FESTSTELLUNGSENTWURF 1.Tektur

Landeshauptstadt Dresden Geschäftsbereich Stadtentwicklung, Bau, Verkehr und Liegenschaften Straßen- und Tiefbauamt B 97 / Bau-km 0+000 - 1+465	Unterlage / Blatt-Nr.: 16.3/4 Oberleitungslageplan Maßstab: 1:500
--	--

Königsbrücker Straße (Süd) zwischen Albertplatz und Stauffenbergallee

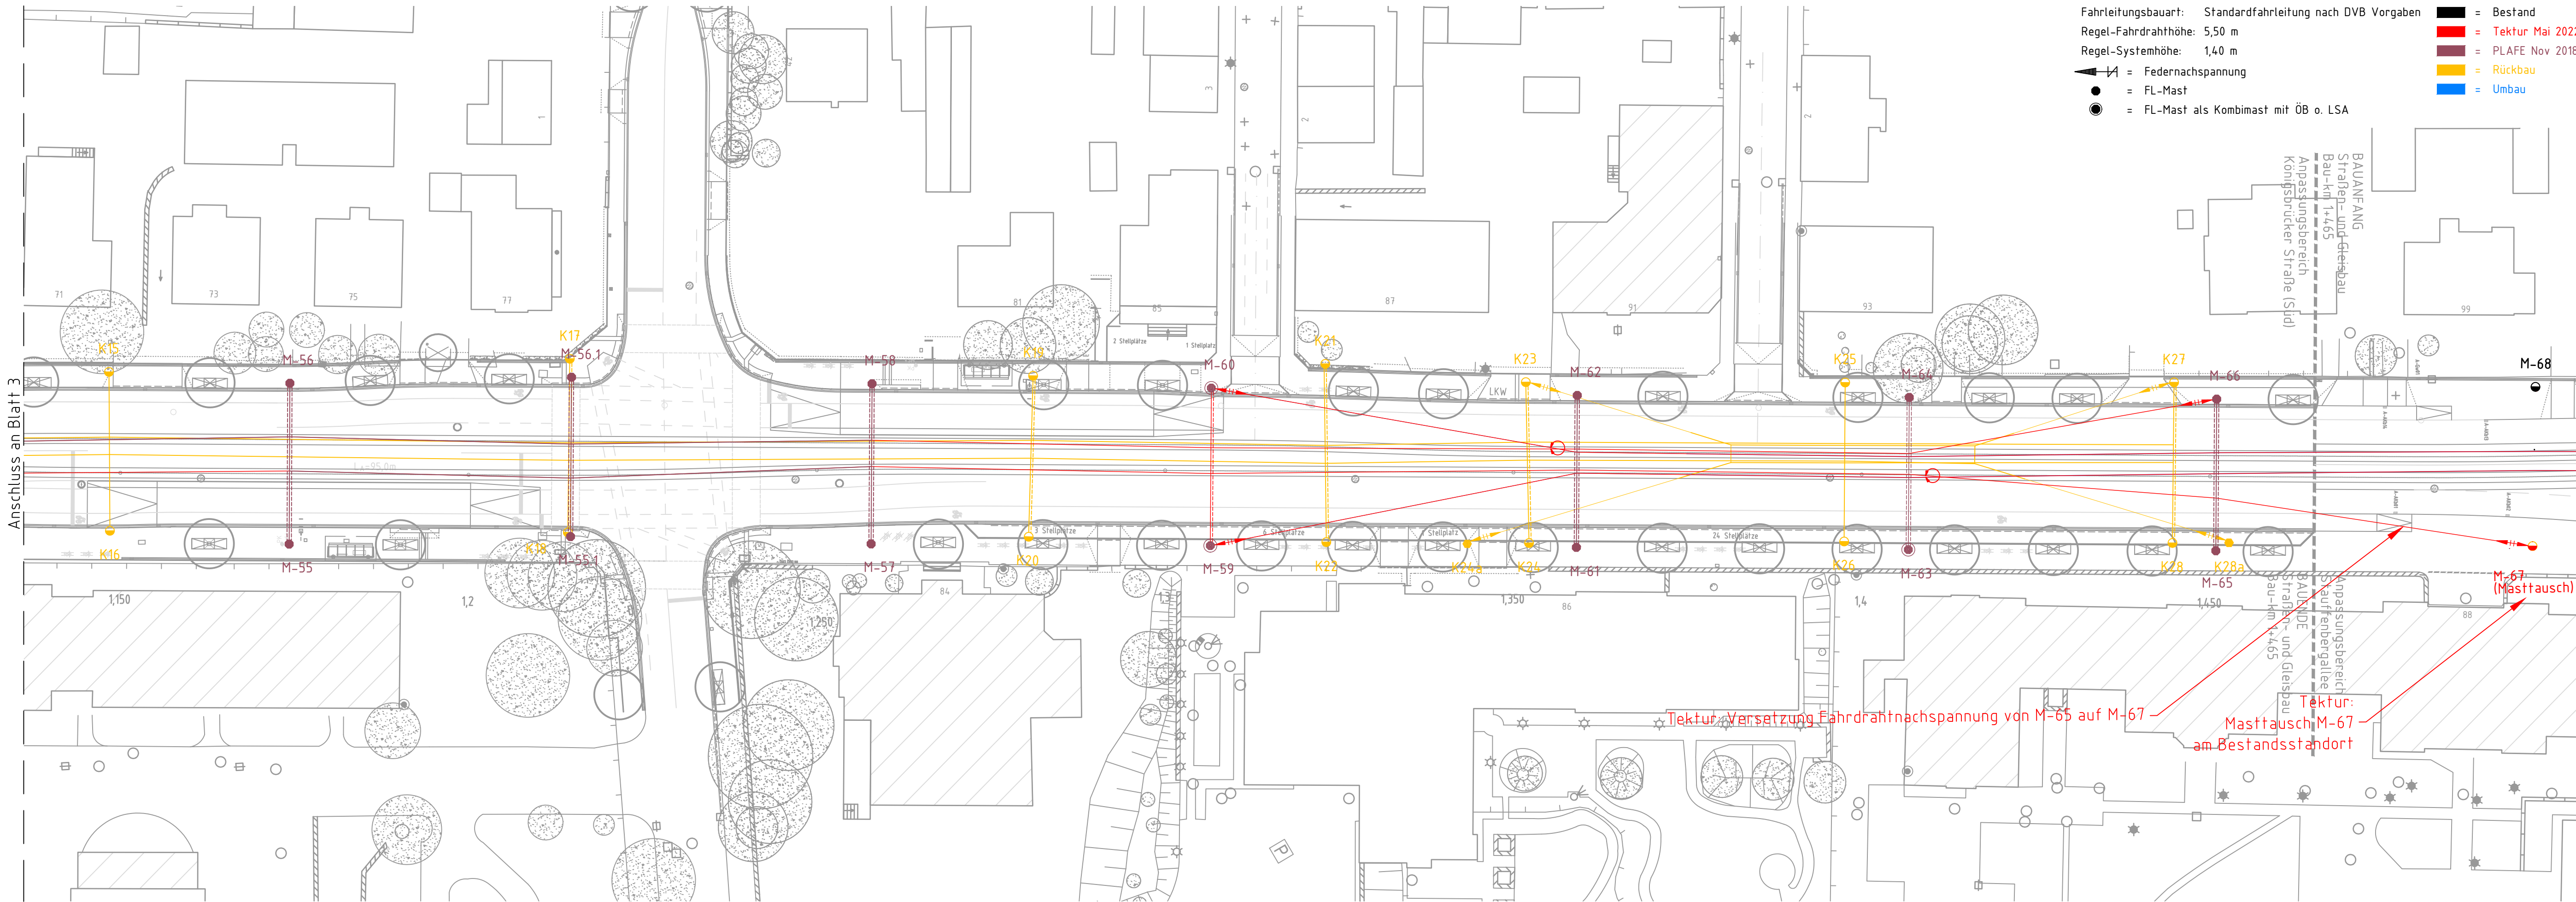
Nr.	Art der Änderung	Datum	Zeichen
1	Änderungen 1. Tektur als Roteintragung	13.05.2022	Kluge
